**Modulo per la presentazione delle osservazioni per i piani/programmi/progetti sottoposti a procedimenti di valutazione ambientale di competenza statale**

ID: Codice procedura (ID\_VIP/ID\_MATTM):10844

Impianto per la produzione di energia elettrica da fonte eolica, costituito da 6 aerogeneratori della potenza complessiva di 37,2 MW, un sistema di accumulo da 25 MW e relative opere connesse in località "Rempillo" nel comune di Pitigliano (GR).

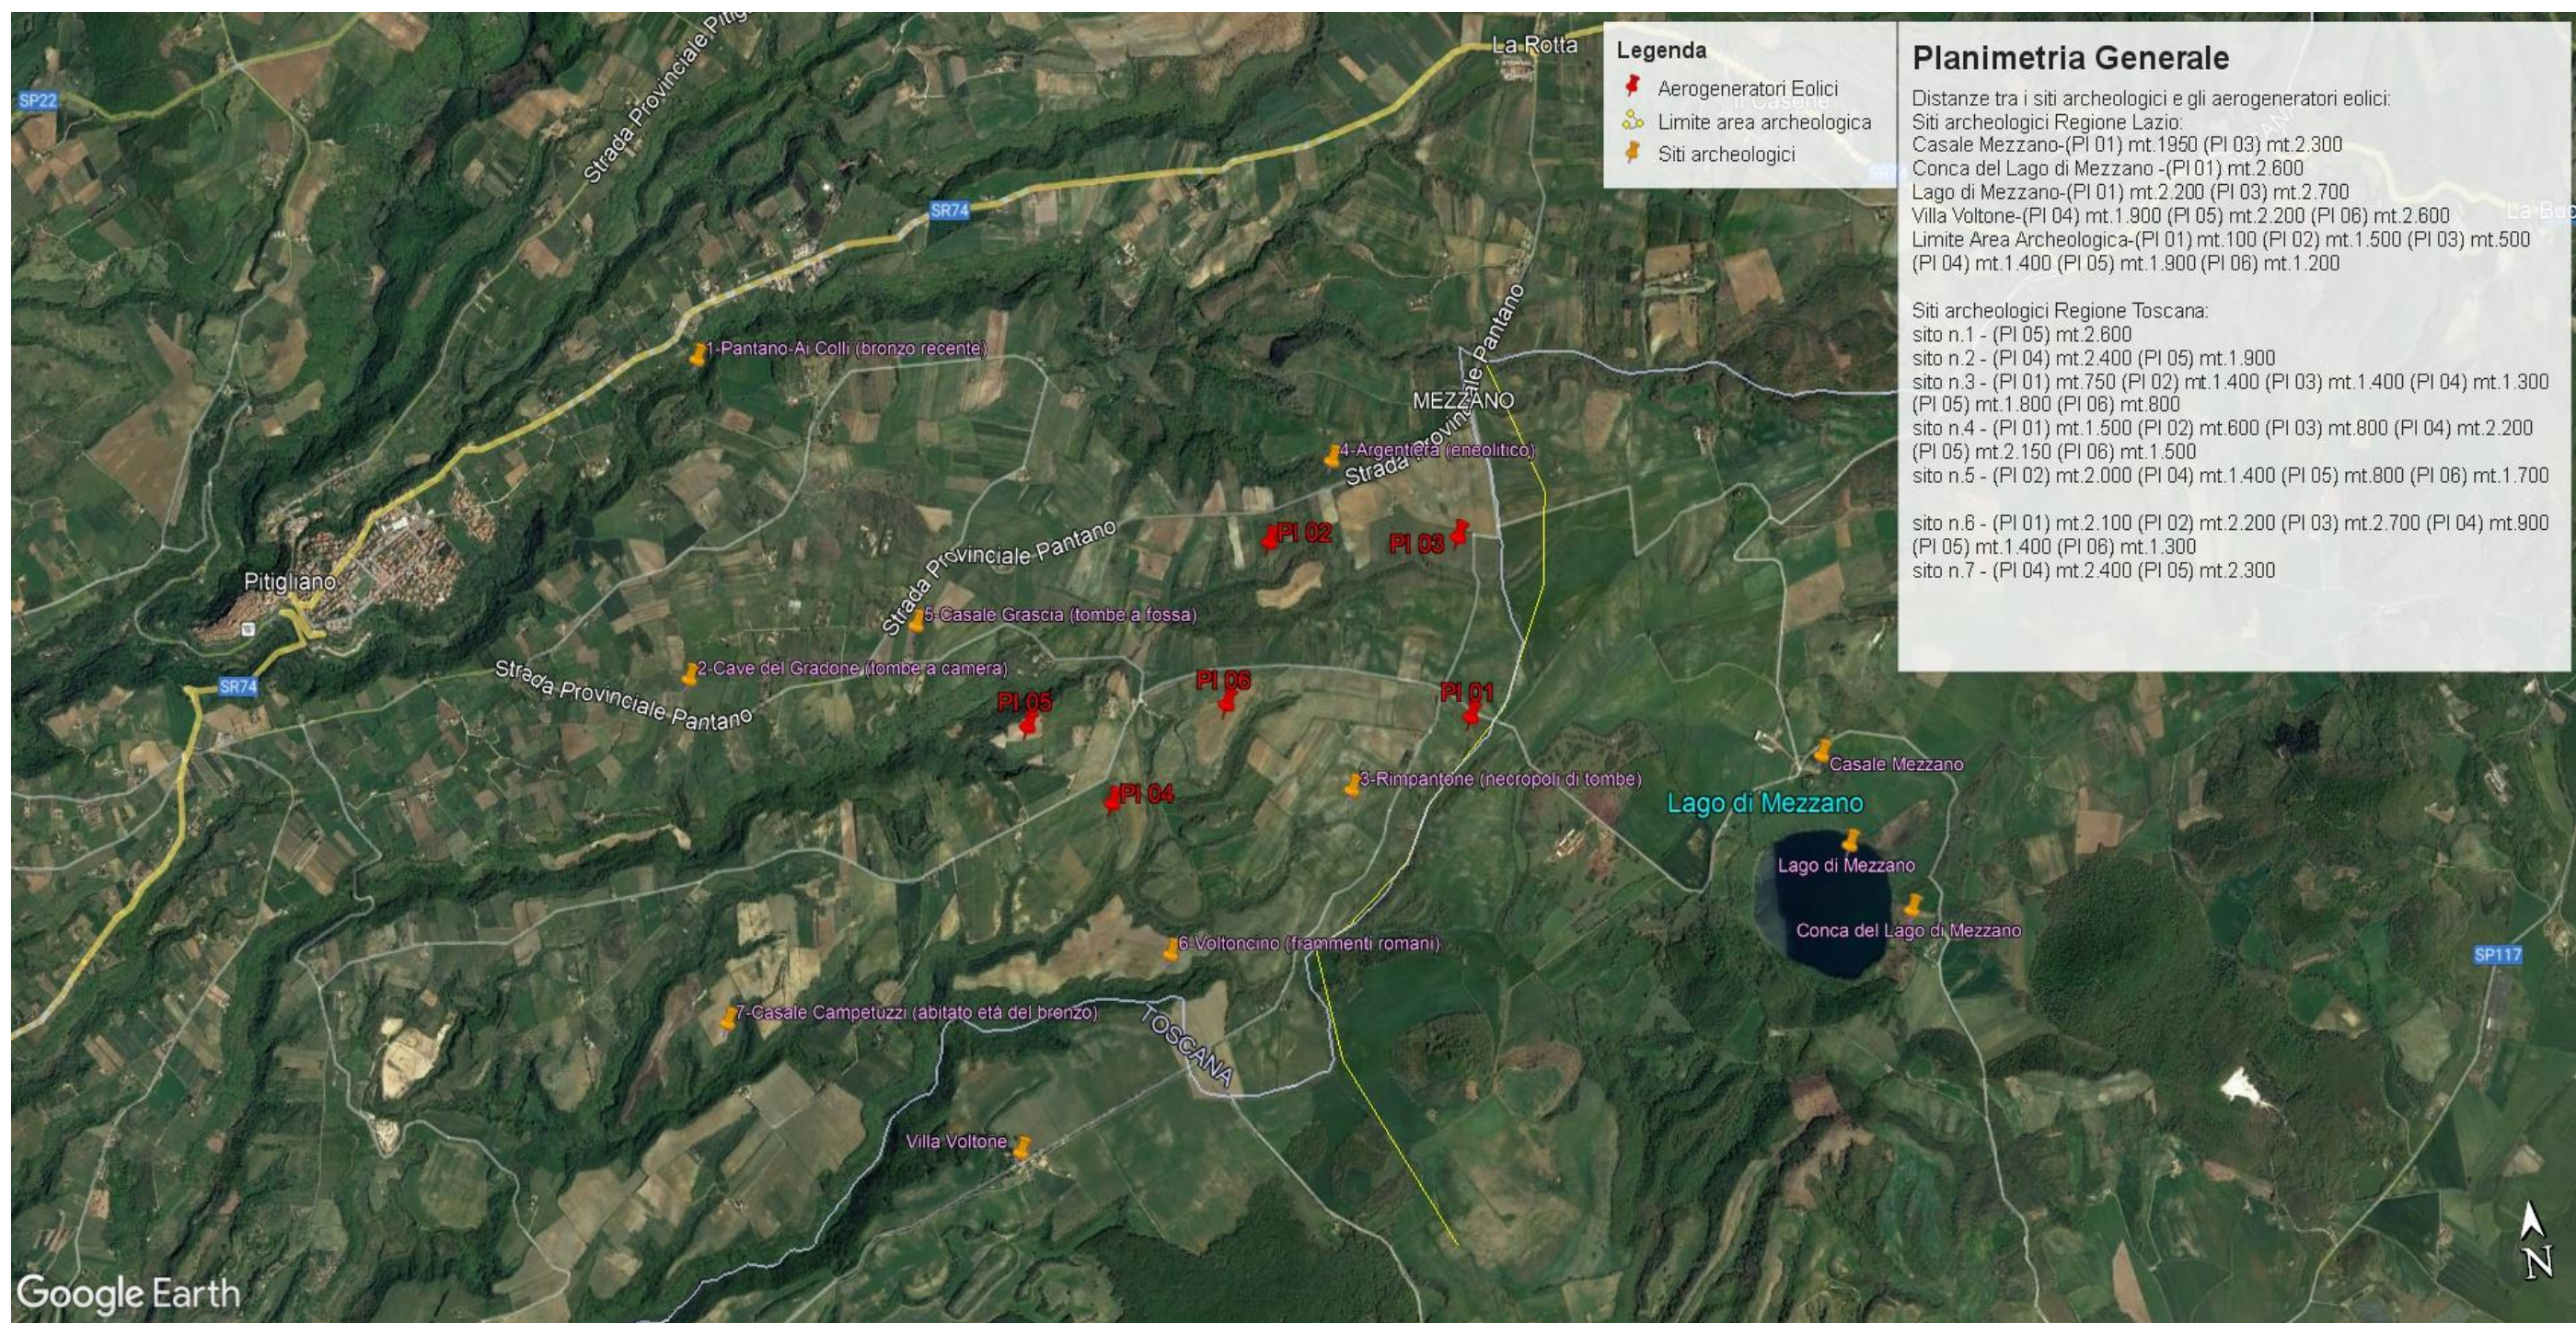
Tornando alla questione di legittimità, alla luce del combinato disposto dal "vincolo sul patrimonio paesaggistico (artt. 136 e ss. e 142 del decreto legislativo n. 42/2004 e ss.mm.ii.) e sui beni culturali" (artt. 10 e ss. del decreto legislativo n. 42/2004 e ss.mm.ii.) e dal comma 8 lettera c-quarter del D.Lgs 191/2021 e ss.mm.ii si evince che, ad oggi, le aree in cui sono previsti gli insediamenti dei sei aerogeneratori dell'impianto eolico denominato "Rempillo" non sono idonee perché ricadono tutte all'interno della fascia di rispetto dei **beni paesaggistici di notevole interesse pubblico denominati "Conca del Lago di Mezzano e territorio circostante" (D.M. 22.05.1976)** comprendente anche il **vincolo "Selva del Lamone" (D.M. 22.05.1984)** tutelati dall'**art. 136 del Codice del Beni Culturali e del Paesaggio** e in particolare un aerogeneratore ( P01) è a 100 metri dal primo vincolo citato e gli altri cinque compresi in una distanza massima tra 1 km e 2 km ( vedi immagine n. 1 dell'ALLEGATO). Nella fascia di rispetto dei 3 km anche la porzione di vincolo rappresentato dalla Selva del Lamone che gode di altre importanti tutele in quanto Riserva Naturale regionale (L. 394/91 e L.R. 29/97), Zona di Protezione speciale (ZPS) insieme ai Monti di Castro collegati tra loro da una Zona di Conservazione Speciale (ZSC), il sistema fluviale Fiume Fiora-Olpeta. La Selva del Lamone oltre il vincolo paesaggistico di notevole interesse pubblico che la rende area non idonea all'installazione degli impianti FER anche nelle sue fasce di rispetto dei 3 km, gode di un'altra tutela che ne rivela l'importanza di area di importanza internazionale per l'avifauna IBA (012) che viene collegata all'altra IBA (099) Lago di Bolsena attraverso la ZPS Caldera di Latera e la ZSC Lago di Mezzano che insieme sono compresi nel vincolo paesaggistico "Conca Lago di Mezzano..." e verranno uniti dal nuovo vincolo paesaggistico "Ambito paesaggistico, geologico e geomorfologico

*dell'orlo della caldera di Latera e delle sue pendici interessate dai centri eruttivi periferici*" ( si veda a riguardo la proposta pubblicata sul sito del MIC in data 09/08/2023 e l'immagine n. 2 dell' ALLEGATO) all'area di notevole interesse pubblico " Conca del lago di Bolsena" (D.M. 24.10.1960). Praticamente una vasta zona che per interesse paesaggistico e naturalistico oltre che storico, archeologico e identitario rappresenta un unicum nel panorama nazionale.

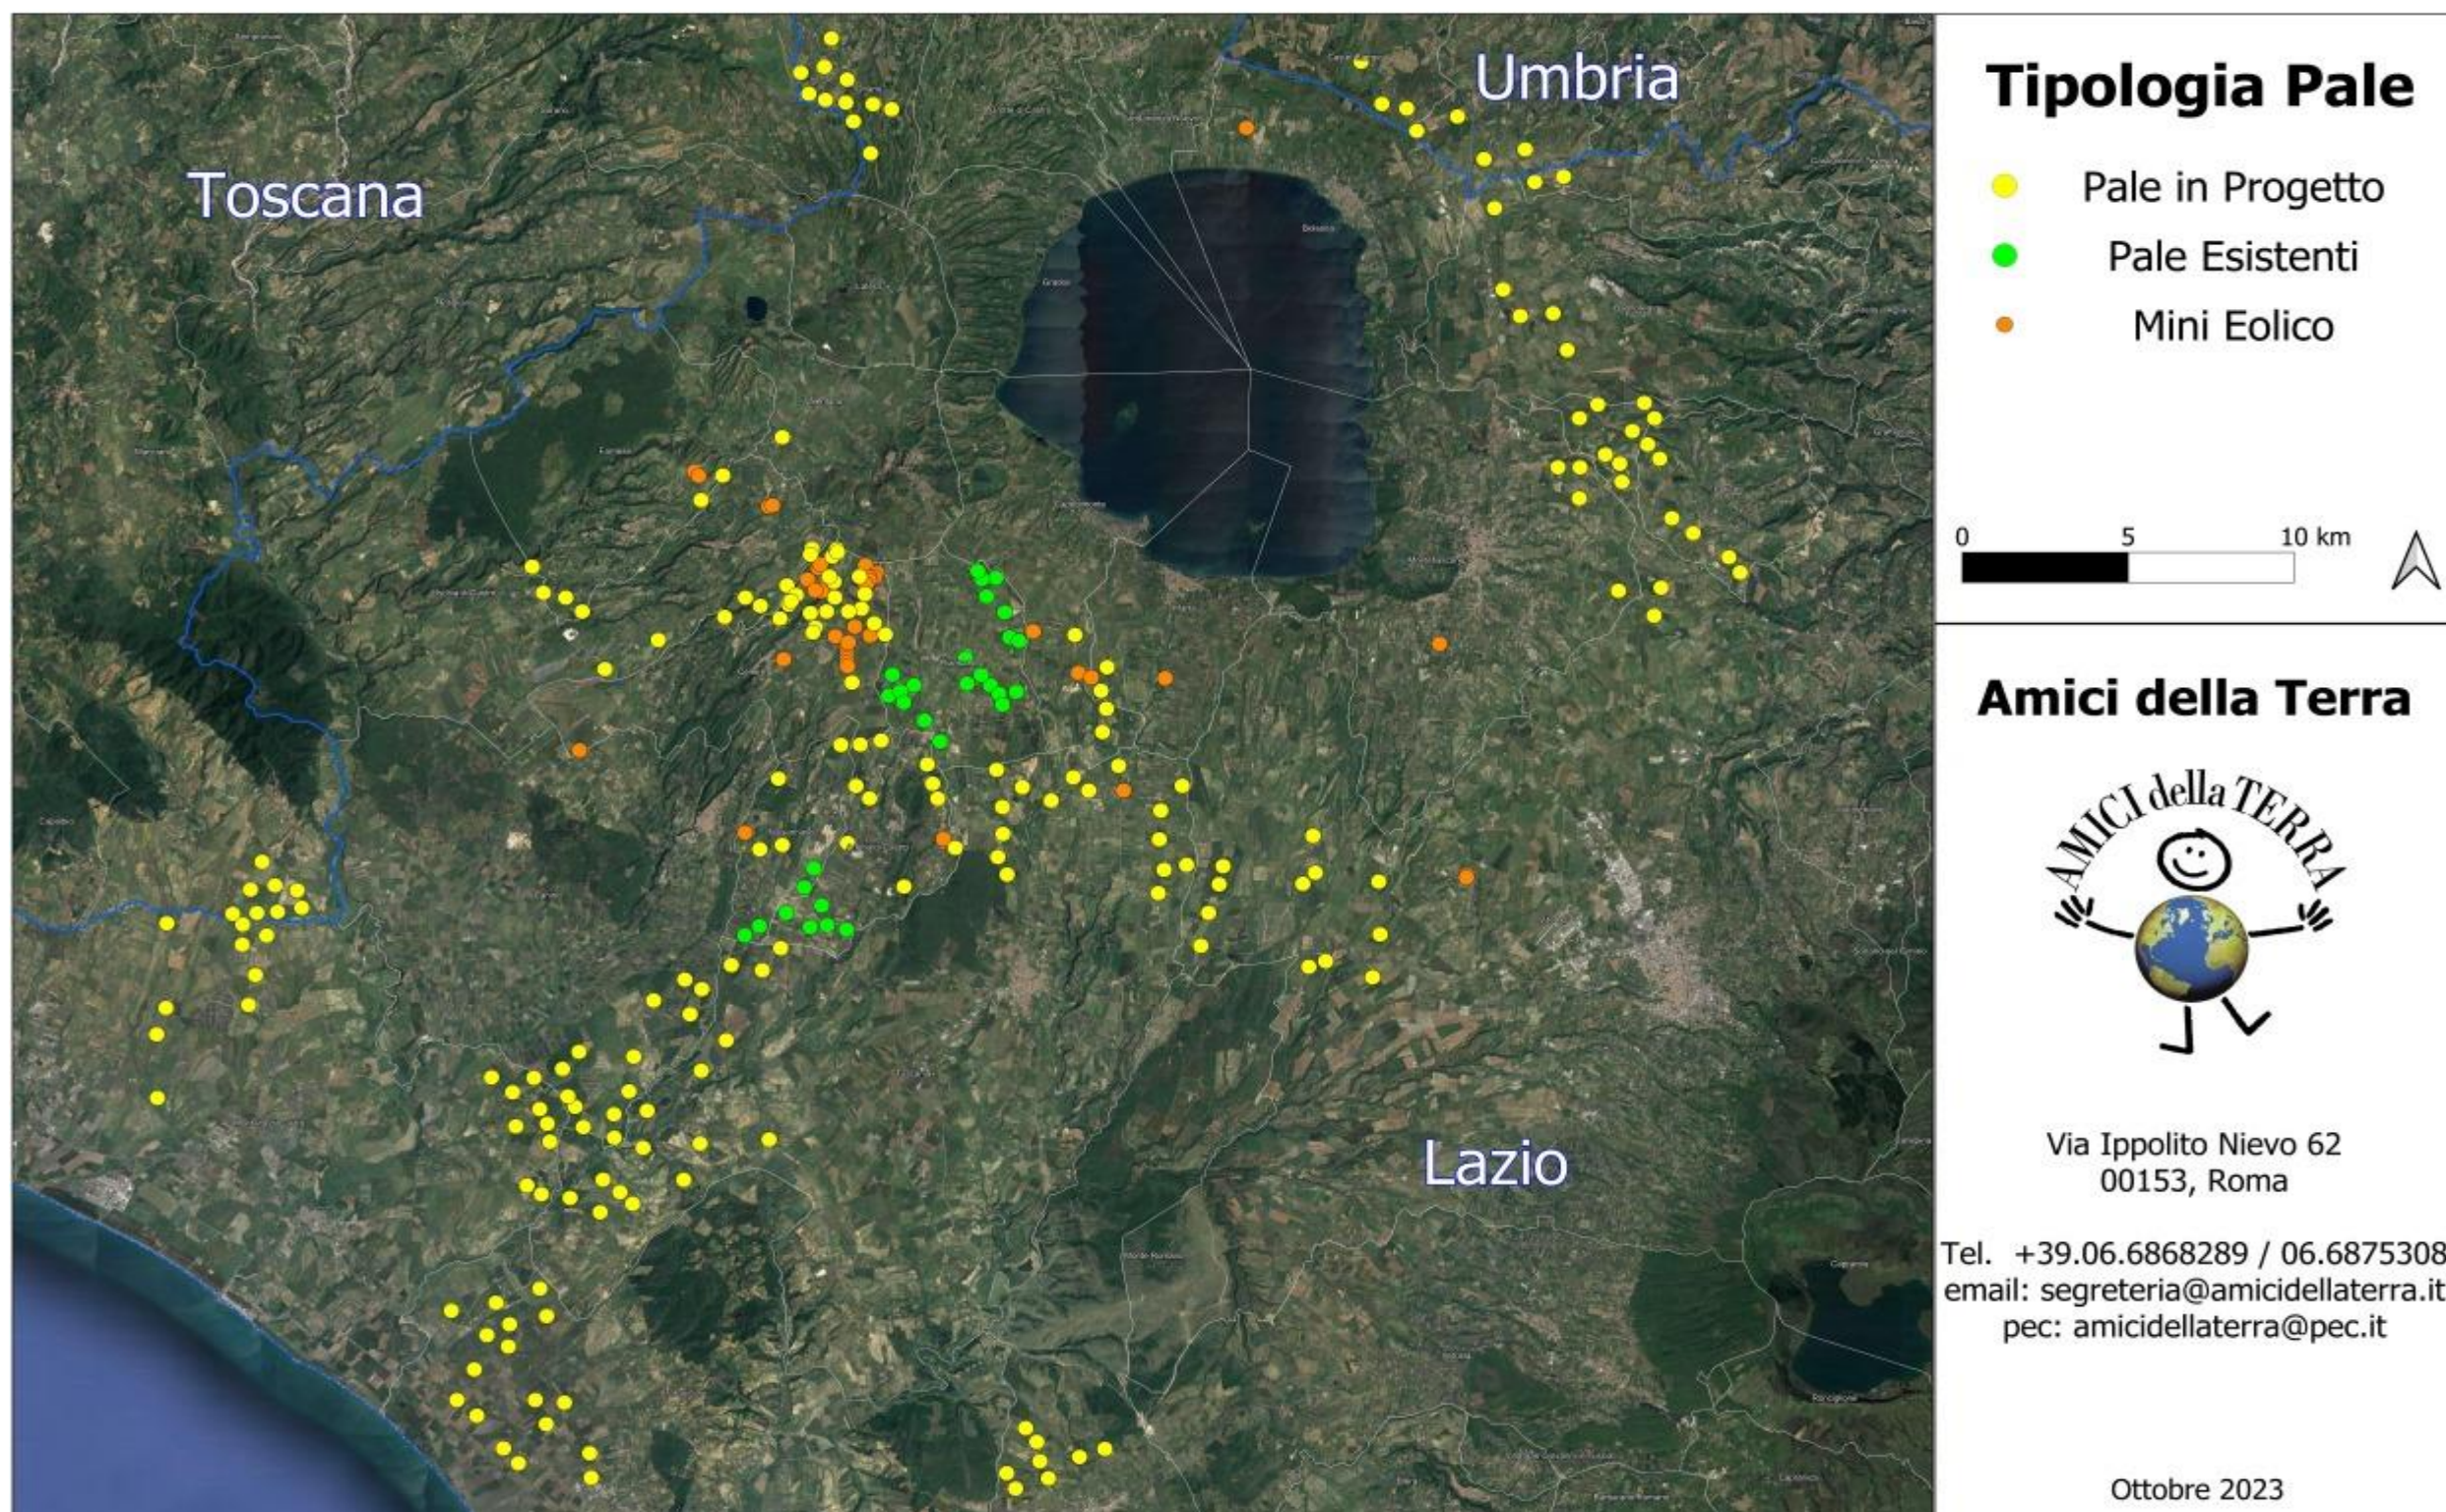
Inoltre, la zona in cui insisterebbe l'impianto eolico industriale Rempillo è compresa nelle fasce di rispetto di 3 km di diversi beni archeologici tutelati dalla parte II del Codice dei Beni Culturali (vedi Allegato, immagine n. 3). Inoltre le pale P04 e P05 ricadono all'interno di un'area archeologica che la Proponente vorrebbe cancellare per il semplice fatto che non è riportata nel documento regionale ma nel documento provinciale come meglio dettagliato nell'Osservazione n. 5. Alla luce di quanto documentato appare chiaro quindi che la collocazione dell'impianto non ha tenuto conto alcuno dei vincoli dell'area nella quale è stato progettato e l'inserimento dell'impianto eolico nel paesaggio e sul territorio non è corretto (Allegato IV delle Linee guida nazionali di cui al D.M dello Sviluppo economico del 10.09.2010).

Le zone di interesse archeologico evidenziate nell'immagine n. 3 a cui si aggiungono anche l'importante abitato protostorico di Sorgenti della Nova e Ruderì del Castello altomedioevale che si trovano a circa 4 km dalle aree in cui è stato progettato l'impianto eolico industriale. Poco più lontano i resti del castello medioevale “Morroneccio”. Nell'area vasta le preziose necropoli eneolitiche (Poggi Alti) ed etrusche di Pitigliano, Sovana e Sorano.
